➤ Réponses aux questions et commentaires

**Projet d'optimisation et ajout
d'un procédé thermique**

9 mars 2023

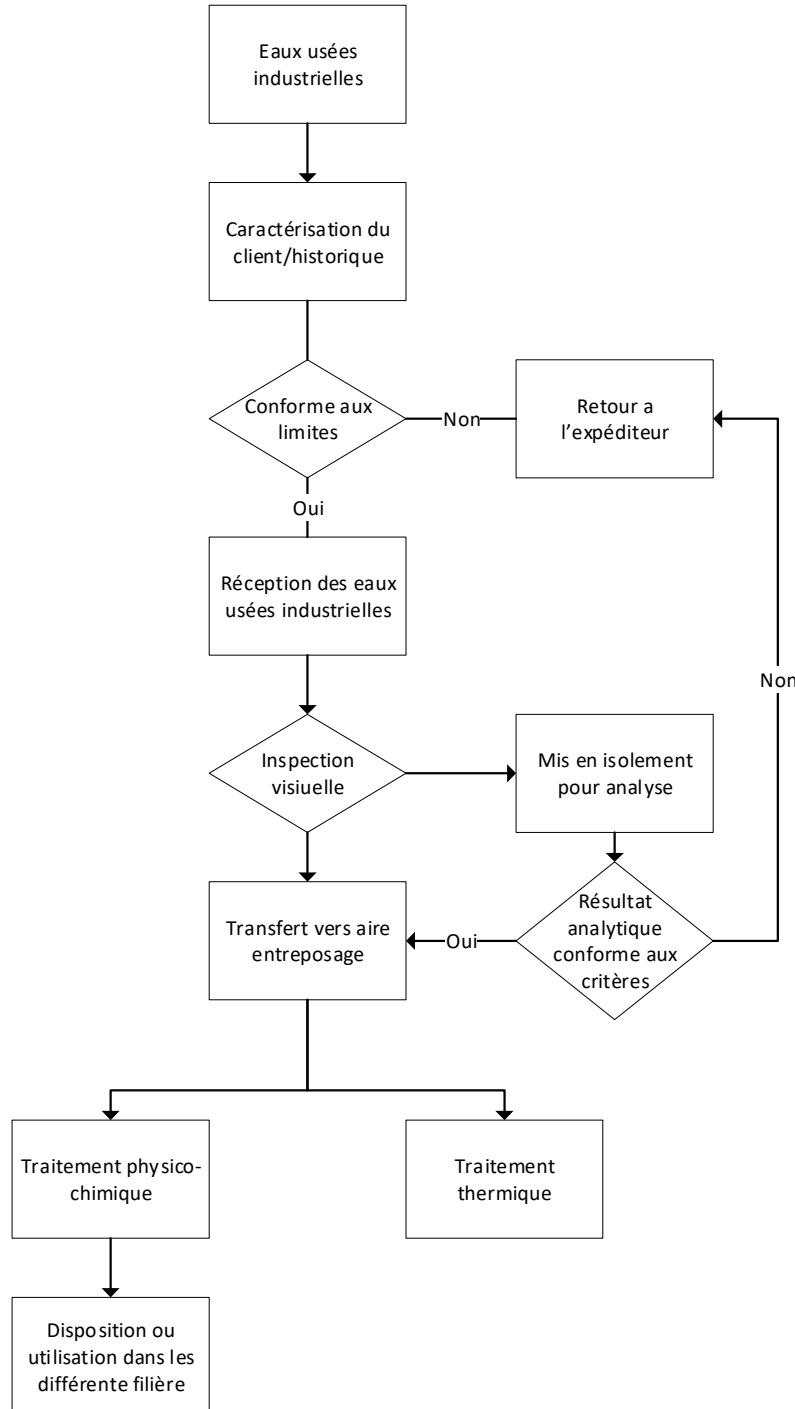
L'initiateur doit décrire les mesures (caractérisation, entreposage, etc.) qui seront implantées pour distinguer les eaux destinées au traitement thermique de celles destinées au système de traitement des

eaux de procédé et ainsi éviter que des eaux « *non traitables* » soient acheminées au système de traitement des eaux de procédé.

L'initiateur doit également décrire les mesures qui seront mises en place afin d'éviter que des matières résiduelles dangereuses liquides soient acheminées au système de traitement des eaux de procédé.

Après confirmation des caractéristiques, l'eau de ces réservoirs pourra être dirigée soit vers l'unité de traitement des eaux ou soit dirigée vers la vis d'alimentation du procédé thermique. La figure suivante schématise le processus décisionnel de gestion des eaux externes.

Plan d'interprétation hydrogéologique

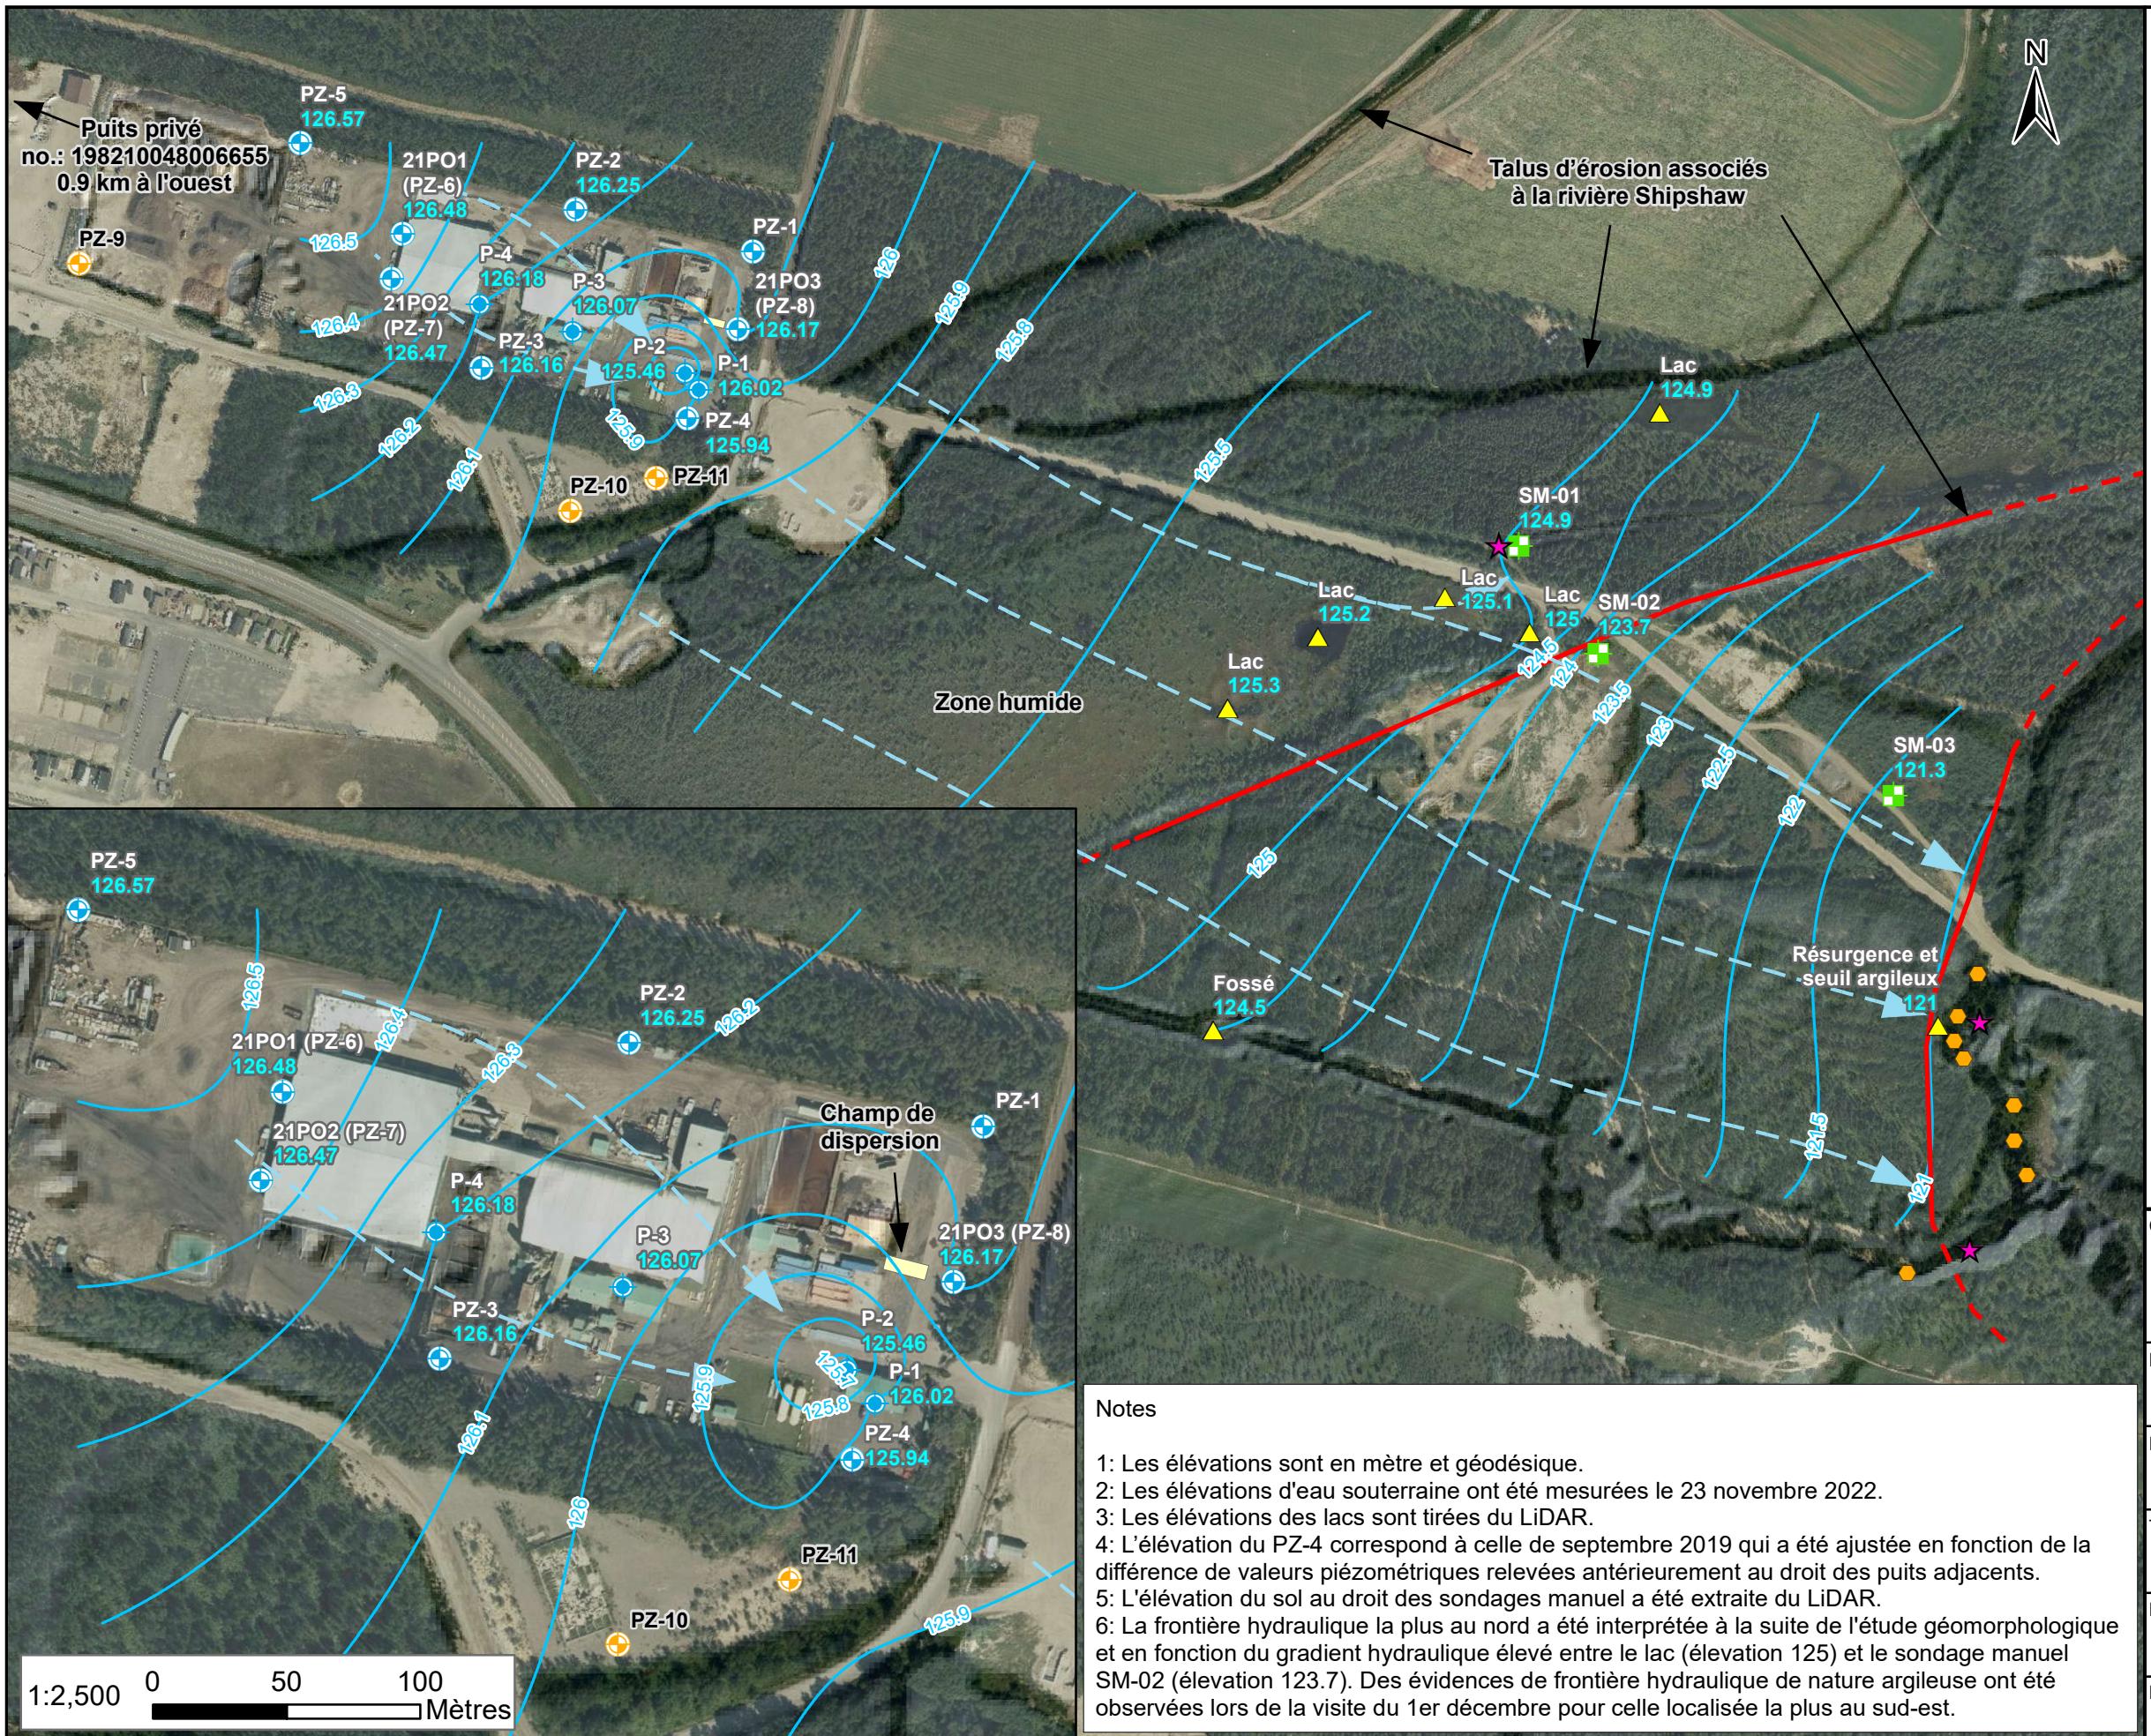
Afin de faciliter la compréhension des risques d'impact du projet sur les eaux souterraines et des mesures de suivi actuellement en place, l'initiateur doit déposer une figure de localisation montrant les informations suivantes :

Les informations disponibles tirées du rapport MGA et l'interprétation résultant de cette inspection sur le terrain sont illustrées sur une vue en plan de l'annexe 1. Cette figure montre que la nappe sous le terrain de RSI et les environs circule en direction du sud-est et à travers d'importants dépôts meubles sableux d'origine deltaïque.

La même figure illustre aussi les secteurs des exutoires ou résurgences d'eaux souterraines, dont celles au creux des glissements de terrain observés en aval et au sud-est de RSI, celles plus au sud localisées le long d'un ravin creusé au sein de dépôts meubles argileux et enfin, une troisième au nord-est d'une zone marécageuse et en aval d'un ponceau (exutoire potentiel le long d'un chenal sableux lorsque le niveau de la nappe est élevé).

Plan de localisation des stations d'échantillonnage

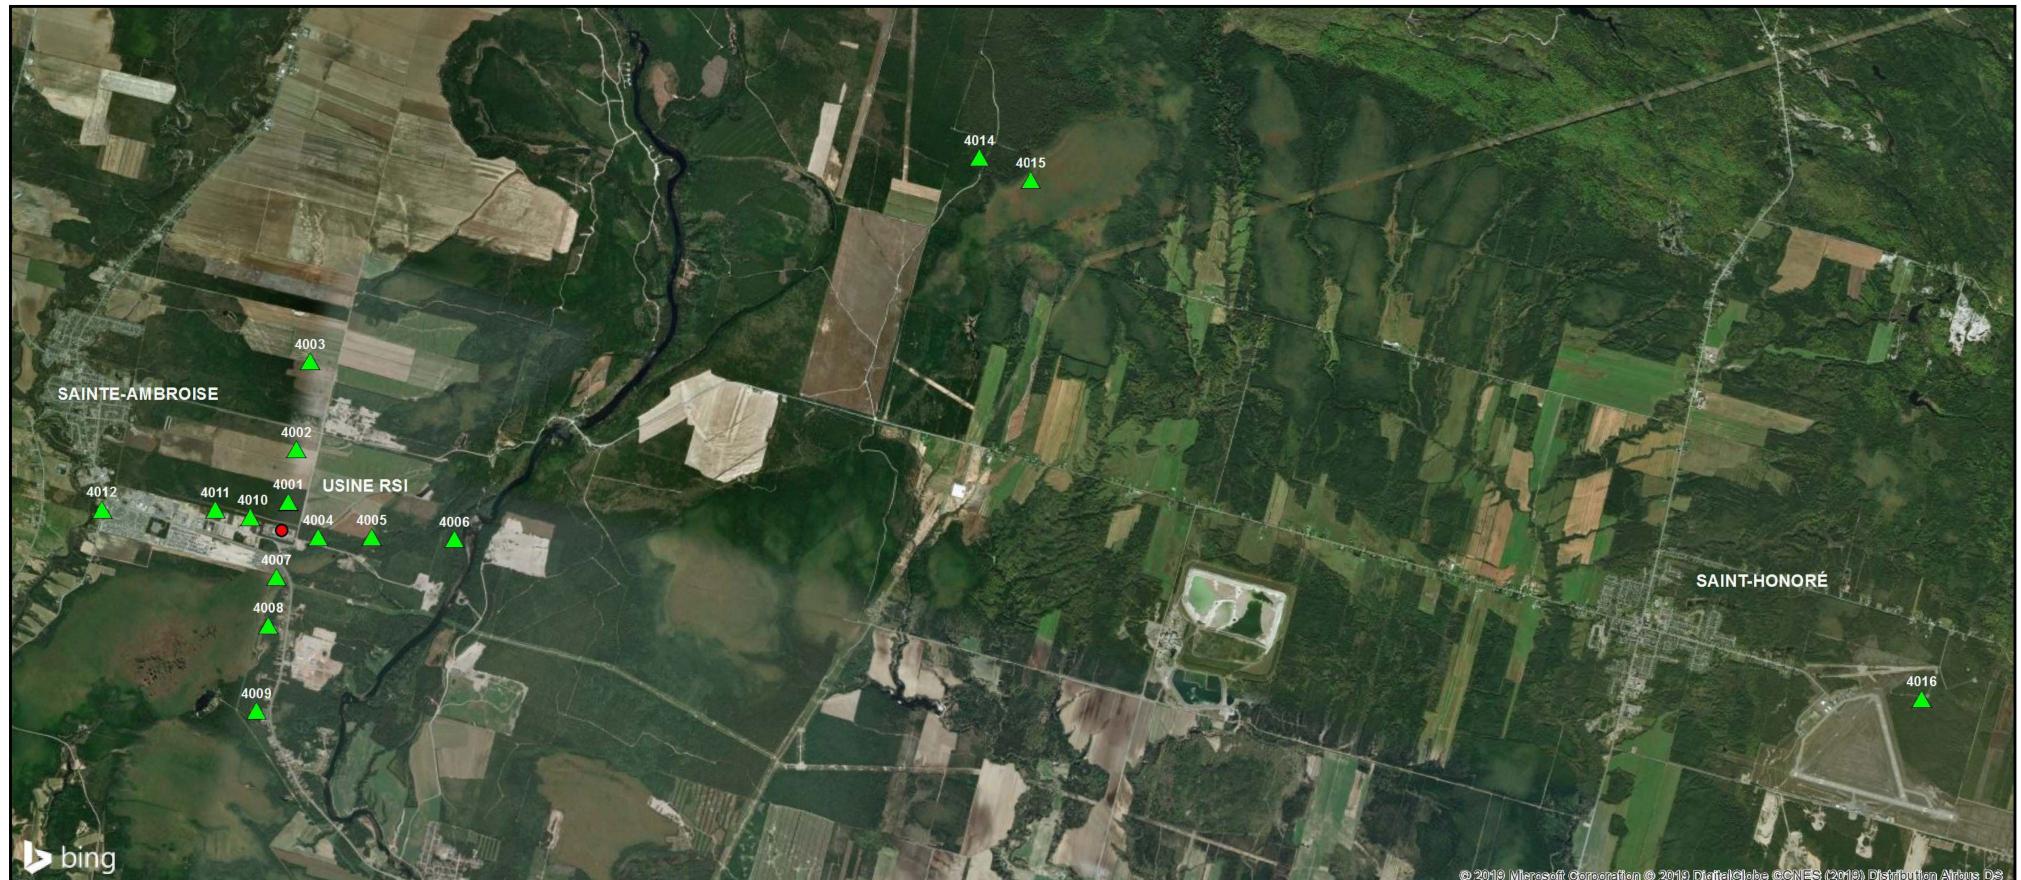
La figure 6 ne permet pas d'identifier et de localiser précisément les trois stations d'échantillonnage annuel de sols.

L'initiateur doit présenter une nouvelle figure et la localisation des stations par rapport aux installations actuelles et futures. Le choix de cette localisation doit être expliqué.
